Modification n°5 du Plan Local d'Urbanisme de la commune de FROSSAY

RAPPORT D'ENQUÊTE PUBLIQUE

Enquête publique N° E19000014/44

Résumé des propositions sur les cheminements observations n°1 et n°6

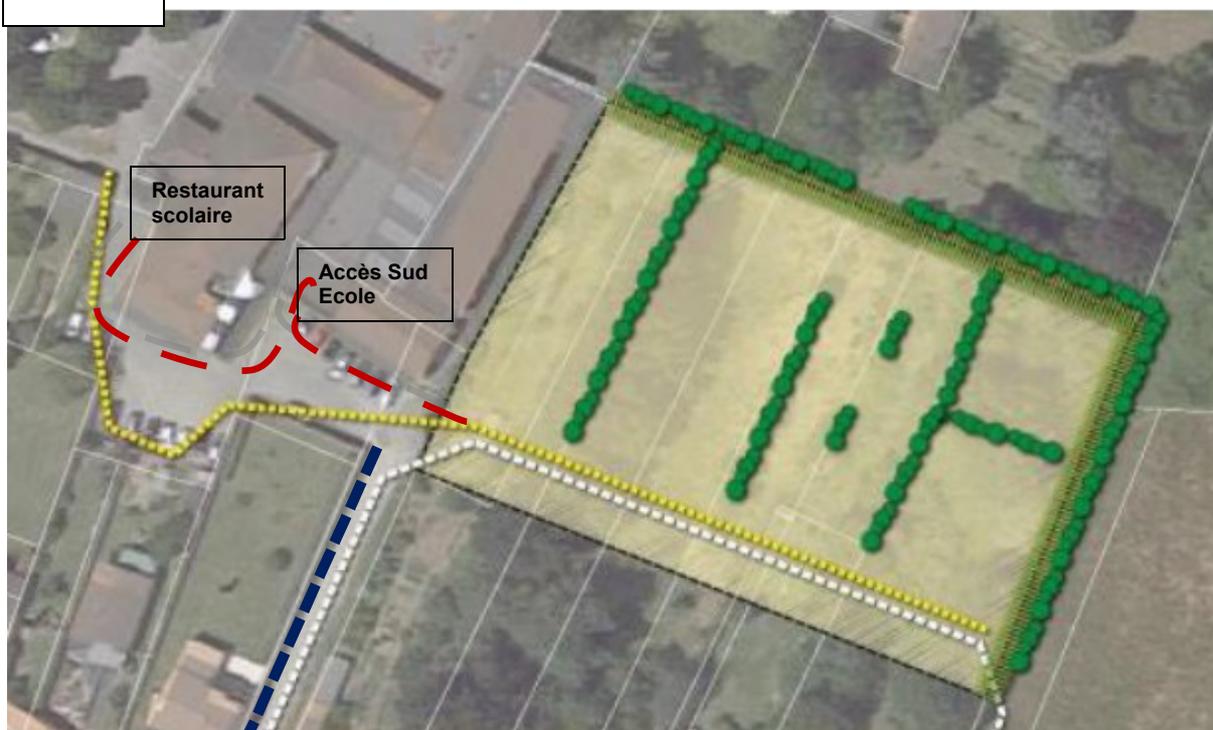
Proposition du cheminement piéton pour les enfants (trajet cars ↔ école et restaurant)
 Proposition de cheminement piéton-vélo (reliant la PI du Calvaire à Pharmacie/ Médecin)

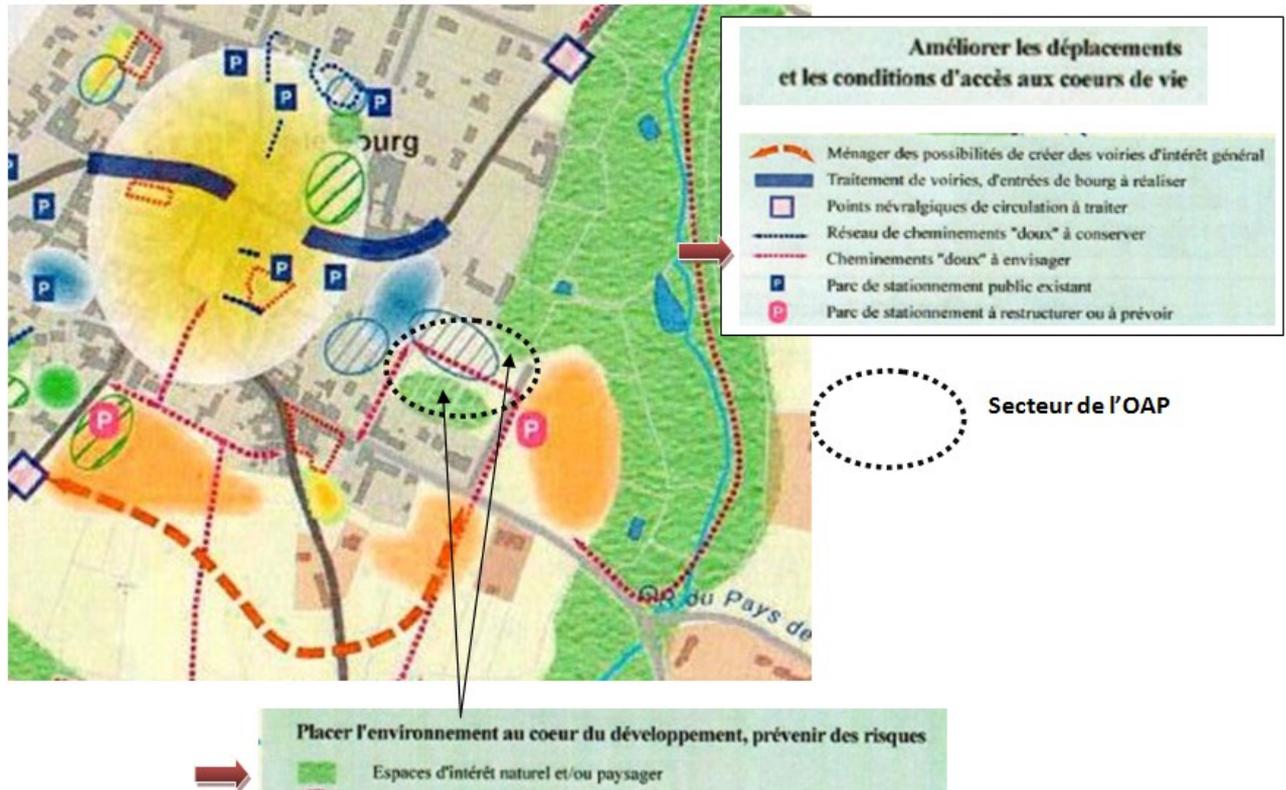
Au niveau des prescriptions concernant les plantations, je relève également page 8/28 une contradiction entre la justification énoncée du maintien des alignements d'arbres et la rédaction in fine de l'OAP, pages 12 et 13/28, où le maintien est « dans la mesure du possible».

De plus, je relève une incompatibilité des orientations de l'OAP avec les orientations du PADD pour lesquelles l'OAP a pour finalité de les préciser. Le PADD identifie en effet sur le site des « espaces d'intérêt naturel et/ou paysager » figurés sur l'extrait suivant issu du document graphique du PADD et en référence avec l'alinéa 8 de l'orientation 1.

Résumé des propositions sur les cheminements observations n°1 et n°6

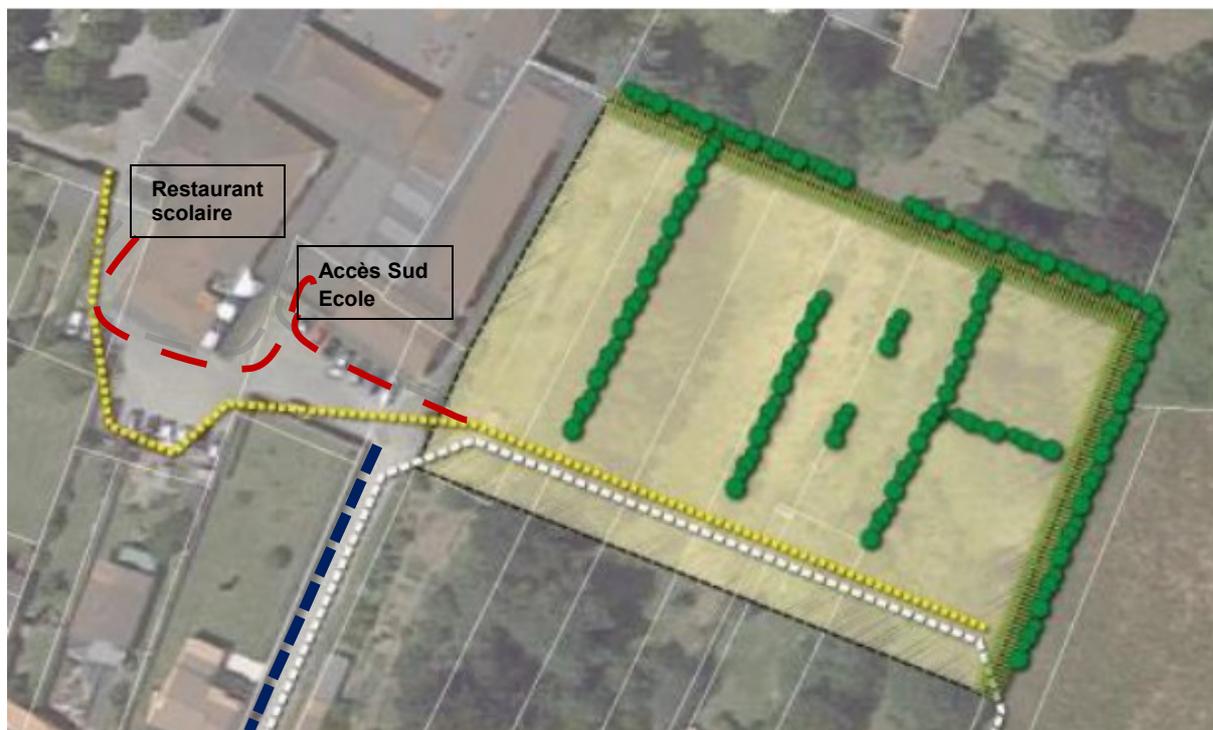
Proposition du cheminement piéton pour les enfants (trajet cars ↔ école et restaurant)

Proposition de cheminement piéton-vélo (reliant la PI du Calvaire à Pharmacie/ Médecin)

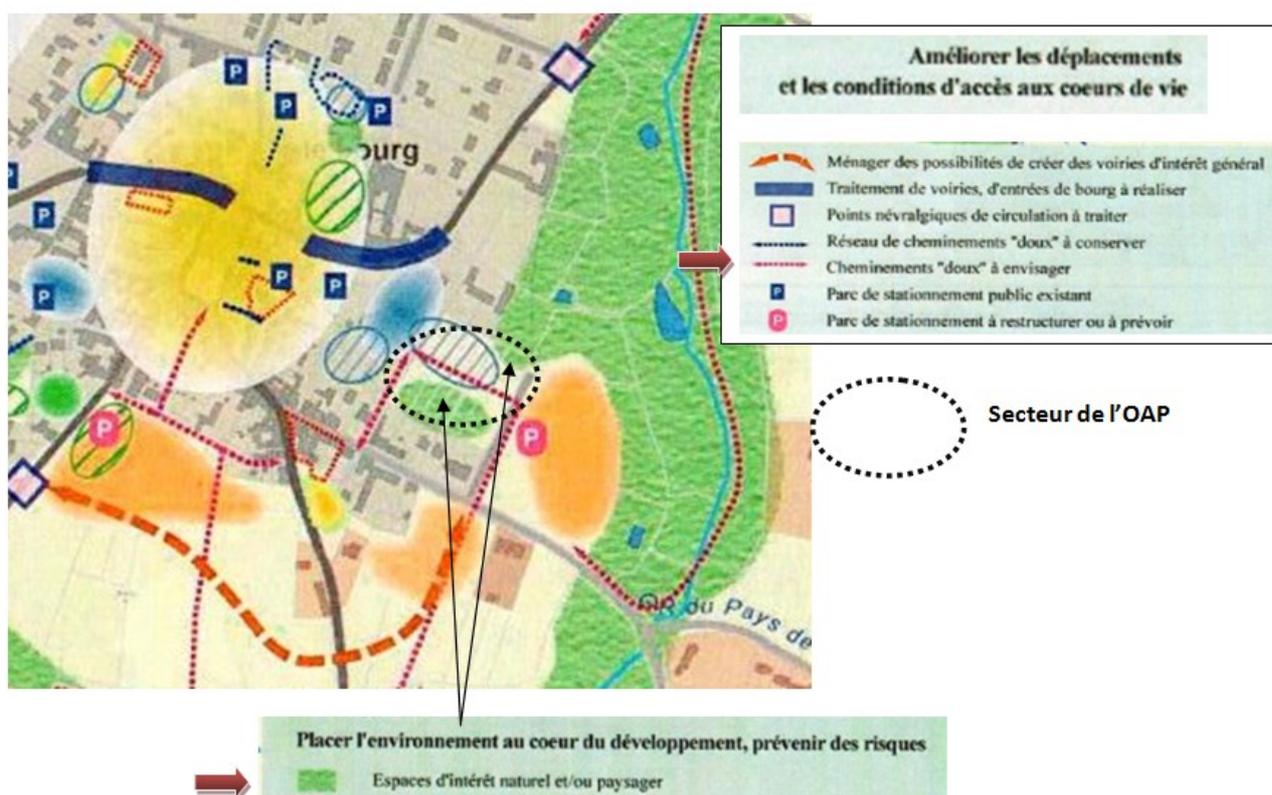
Au niveau des prescriptions concernant les plantations, je relève également page 8/28 une contradiction entre la justification énoncée du maintien des alignements d'arbres et la rédaction in fine de l'OAP, pages 12 et 13/28, où le maintien est « dans la mesure du possible ».

De plus, je relève une incompatibilité des orientations de l'OAP avec les orientations du PADD pour lesquelles l'OAP a pour finalité de les préciser. Le PADD identifie en effet sur le site des « espaces d'intérêt naturel et/ou paysager » figurés sur l'extrait suivant issu du document graphique du PADD et en référence avec l'alinéa 8 de l'orientation 1.

Résumé des propositions sur les cheminements observations n°1 et n°6

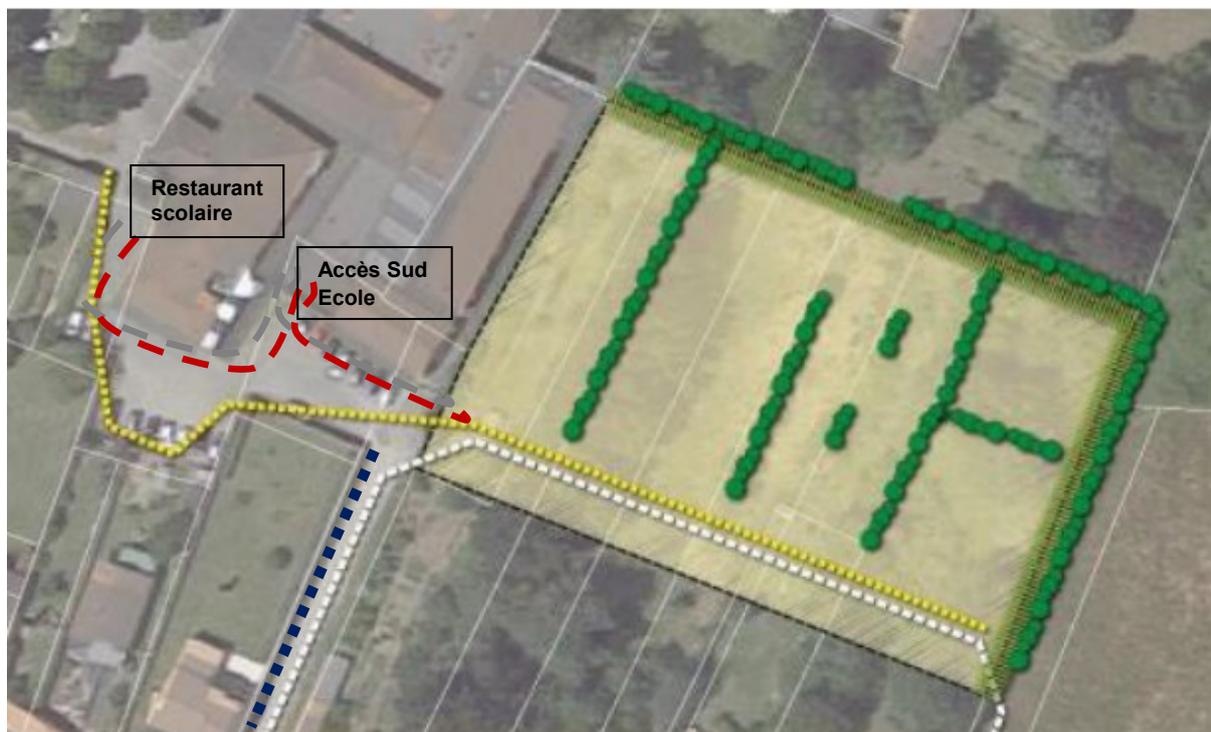
Proposition du cheminement piéton pour les enfants (trajet cars ↔ école et restaurant)
	Proposition de cheminement piéton-vélo (reliant la PI du Calvaire à Pharmacie/ Médecin)

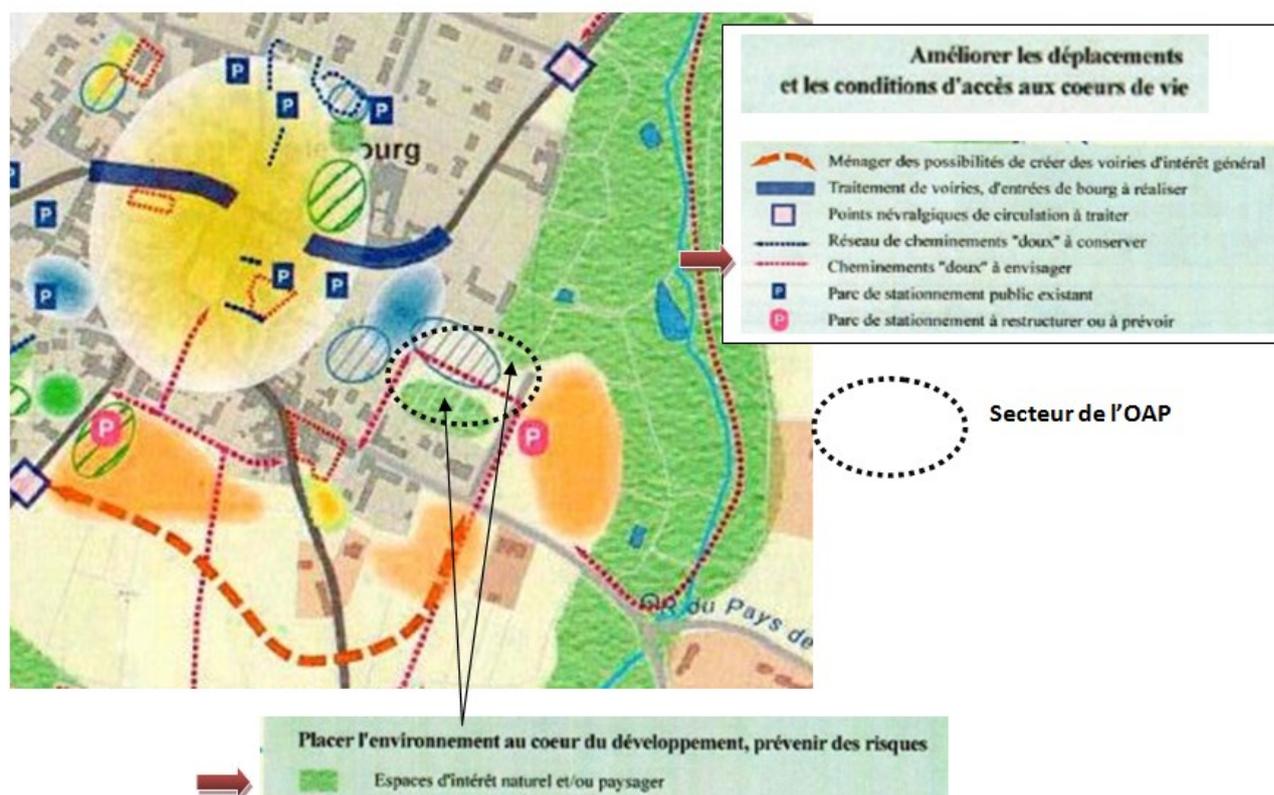
Au niveau des prescriptions concernant les plantations, je relève également page 8/28 une contradiction entre la justification énoncée du maintien des alignements d'arbres et la rédaction in fine de l'OAP, pages 12 et 13/28, où le maintien est « dans la mesure du possible ».

De plus, je relève une incompatibilité des orientations de l'OAP avec les orientations du PADD pour lesquelles l'OAP a pour finalité de les préciser. Le PADD identifie en effet sur le site des « espaces d'intérêt naturel et/ou paysager » figurés sur l'extrait suivant issu du document graphique du PADD et en référence avec l'alinéa 8 de l'orientation 1.
